**Conseil économique et social**

**Commission économique pour l'Europe****Comité des transports intérieurs****Forum mondial de l'harmonisation  
des Règlements concernant les véhicules****167<sup>e</sup> session**

**Accord de 1958 – Examen de projets d'amendements  
à des Règlements existants, proposés par le GRSP****Proposition de série 03 d'amendements  
au Règlement n° 94 (Choc avant)****Communication du Groupe de travail  
de la sécurité passive\***

Modèle B

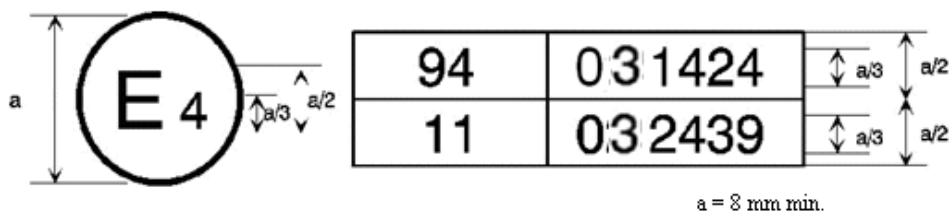
Annexe 2, modifier comme suit :

Les deux premiers chiffres des numéros d'homologation signifient qu'aux dates où les homologations respectives ont été délivrées, le Règlement n° 94 comprenait la série 03 d'amendements et le Règlement n° 11 comprenait la série 03 d'amendements. ».
